Panamá, 13 de septiembre de 2024
SINAPROC-DPM-Nota-178

A través de la presente le remito el informe sobre la inspección ocular realizada por el Departamento de Prevención y Mitigación de Desastres de nuestra Institución al proyecto **COLINAS DEL NORTE**, ubicado en el corregimiento de Ernesto Córdoba, distrito y provincia de Panamá.

SISTEMA NACIONAL DE PROTECCIÓN CIVIL
DEPARTAMENTO DE PREVENCIÓN Y MITIGACIÓN DE DESASTRES
SINAPROC-DPM-EIA-01 -09-09-2024

Título: COLINAS DEL NORTE	
Tipo:	Urbanismo
Lugar:	Corregimiento de Alcalde Díaz, Ernesto Córdoba, Distrito y Provincia de Panamá.
Categoría:	Categoría II
Promotora:	ALTOS DE CONZALILLO, S.A
Área del Proyecto:	32 ha + 4147 m ²
Descripción del proyecto:	<p>El Proyecto "Colinas del Norte" consiste en la lotificación y construcción de infraestructura de servicio (Calles internas, alcantarillado pluvial y sanitario, acueducto, electricidad y planta de tratamiento) y construcción del desarrollo urbanístico Colinas del Norte. El proyecto se desarrollará en el distrito de Panamá, corregimientos de Alcalde Díaz y Ernesto Córdoba Campos, próximo a los trabajos de construcción de la carretera Caimitillo – Corredor Panamá Norte que forman par

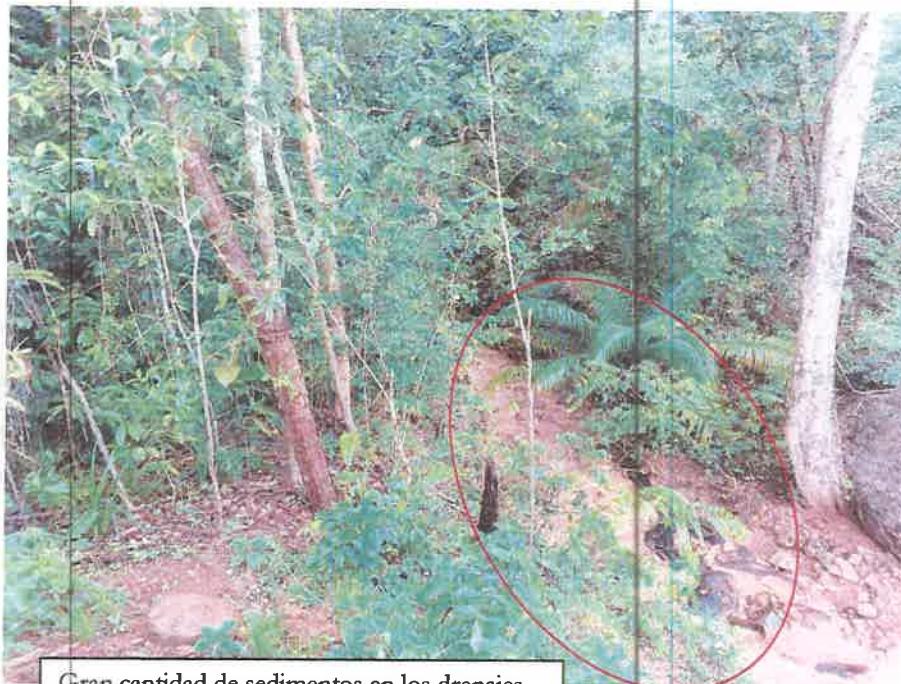
Se pudo observar gran cantidad de sedimentos y erosión en el lugar del proyecto y pocas medidas de control.

4. Ejecutar acciones para el control de la erosión que esta afectando los cuerpos de agua, especialmente el cauce de la quebrada Bachiller.
5. Consultar y Respetar las disposiciones de las autoridades competentes.
